CONCEPTO TÉCNICO SOBRE NECESIDAD DE ESTUDIOS DETALLADOS DE AMENAZA Y RIESGO POR FENOMENOS DE REMOCIÓN EN MASA DENTRO DEL TRÁMITE DE LICENCIA URBANÍSTICA	Código:	GPR-FT-10
		Versión:	04
		Fecha de revisión:	21/06/2011

1.1 CONCEPTO TÉCNICO No. CT:	CT-6421
1.2 ÁREA:	Técnica y de Gestión
1.3 COORDINACIÓN:	Investigación y Desarrollo
1.4 REFERENCIA CRUZADA RADICADO FOPAE:	2012ER3191
1.5 RESPUESTA OFICIAL No.	RO-53855

2.1 SOLICITANTE:	CURADURÍA URBANA No. 4
2.2 PROYECTO:	Vivienda Multifamiliar V.I.S
2.3 LOCALIDAD:	3. Santa Fe
2.4 UPZ:	92. La Macarena
2.5 BARRIO O SECTOR CATASTRAL:	La Perseverancia
2.6 DIRECCIÓN:	Calle 32 No. 4A-03
2.7 CHIP:	AAA0087FRBS**
2.8 MANZANA CATASTRAL:	09
2.9 PREDIO CATASTRAL:	10
2.10 ÁREA (Ha):	0.0134 (*)
2.11 FECHA DE VISITA: FECHA DE EMISIÓN	Marzo 8 de 2012 Mayo 2 de 2012

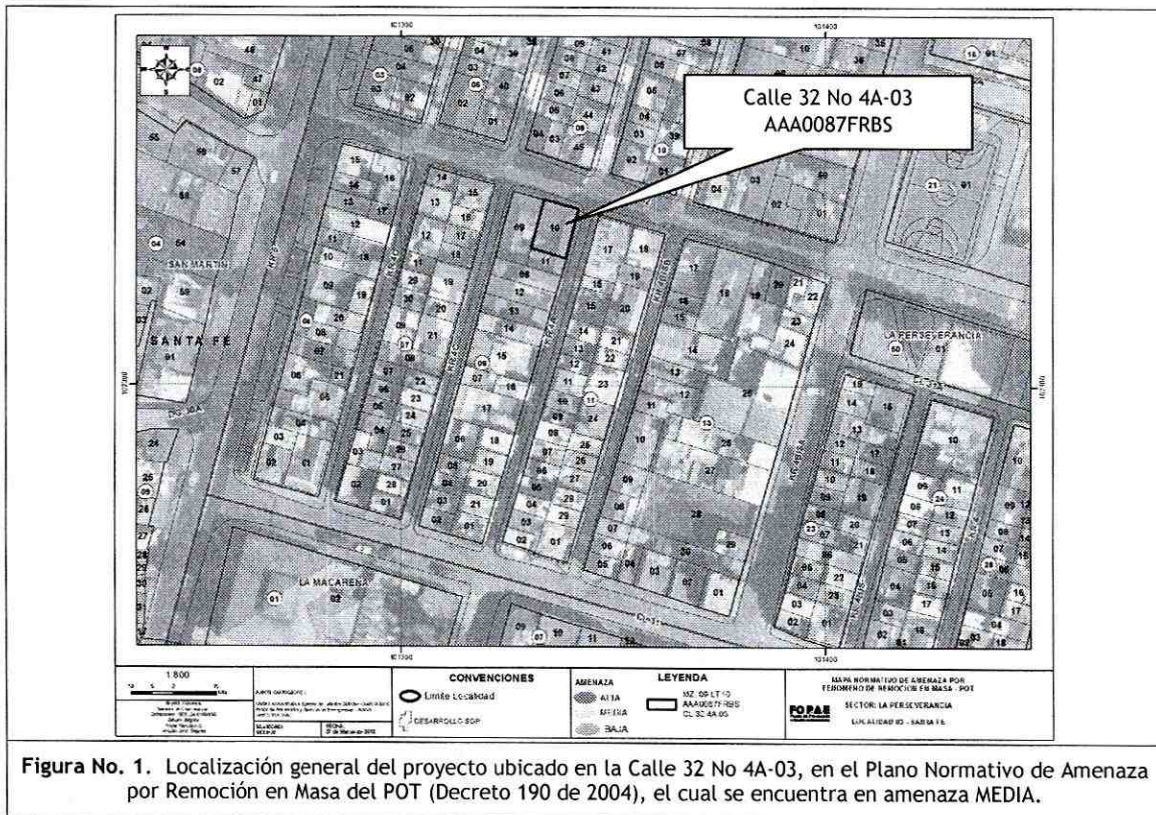
Conforme con el plano normativo de "Amenaza por Remoción en Masa" del Plan de Ordenamiento Territorial de Bogotá - POT, el sector del proyecto ubicado de la Calle 32 No. 4A-03, de la Localidad de Santa Fe, se encuentra en una zona de AMENAZA MEDIA por procesos de remoción en masa (Figura 1).
